要求図面では表せない建築物の計画上の要点等について、次の(1)~(10)を具体的に記述又は図示する。

一級建築士 早期講義 早期課題4A (Web通信講座 添削対象課題)	氏名	校名	記述完成時間
0			時間 58 分

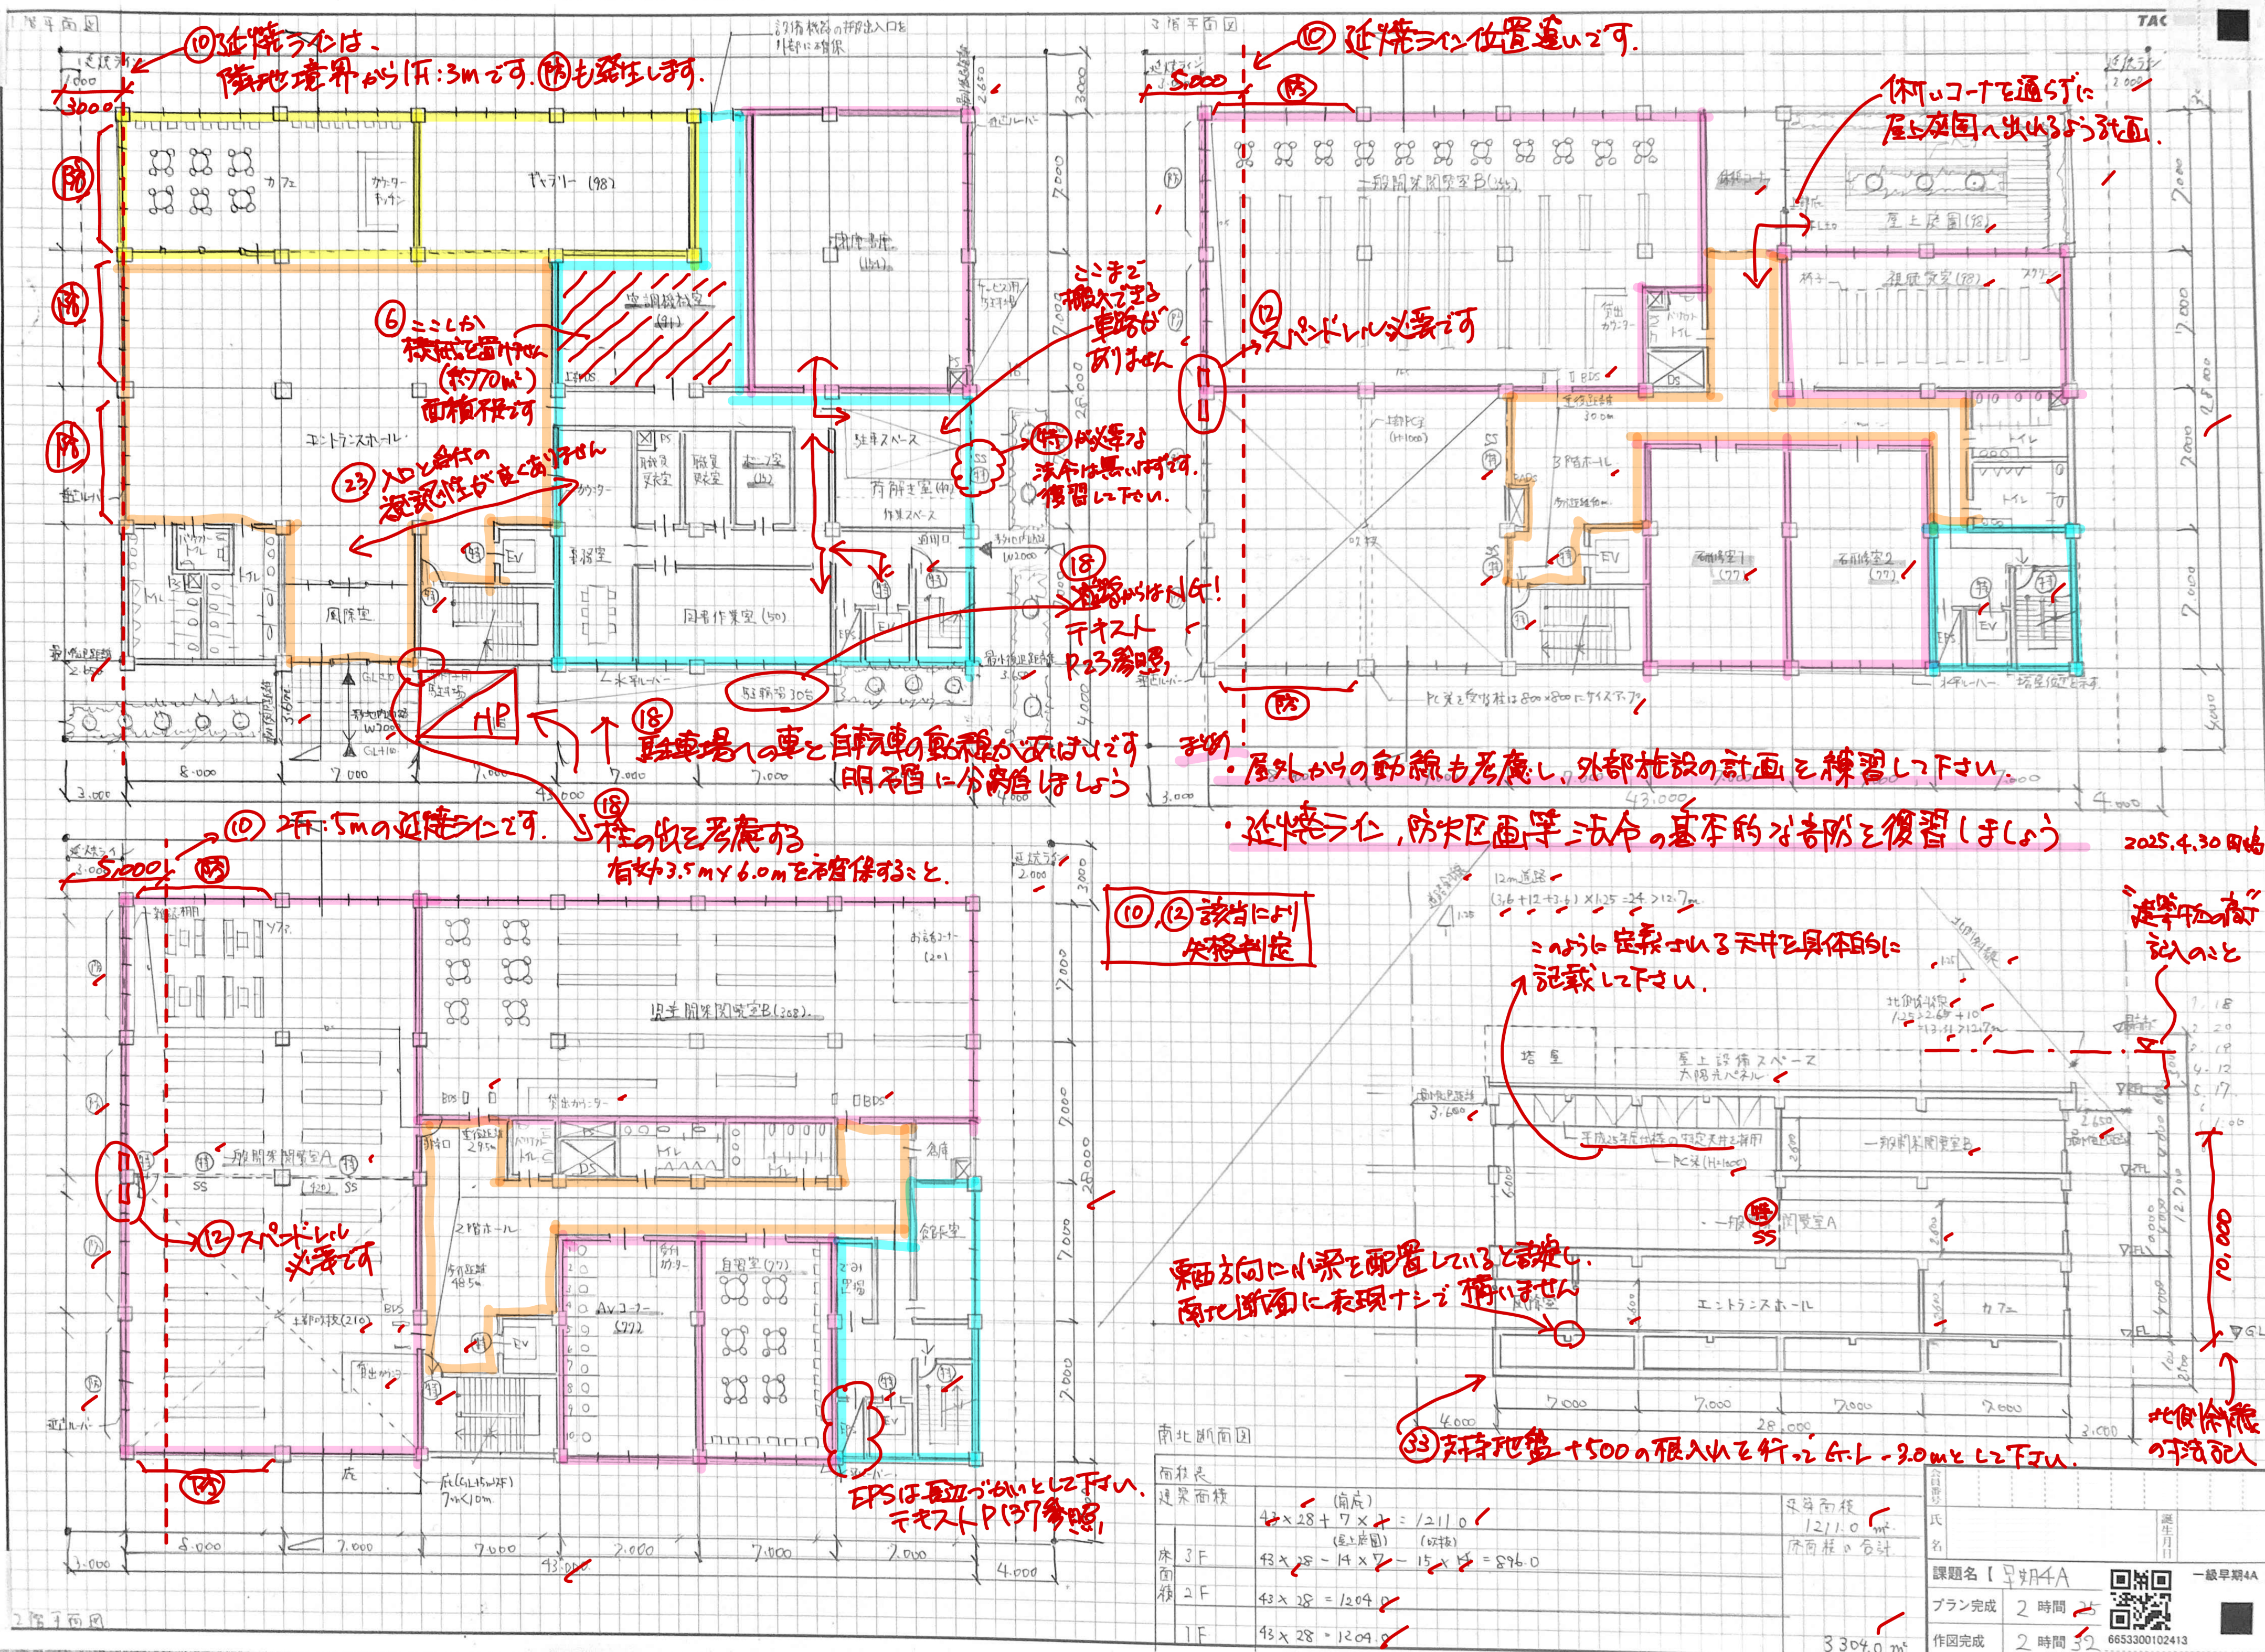
→ヤマトの内部ではないです。自由に

やすい どのような 端的に記述すると良いです。

→防火区画のところに特に注意。具体的に書くことが重要です。

→500幅入力を考慮してGL-3.0mと2F下を。

→記述の例を参考に学習を進め、バリエーションを増やして下さい。
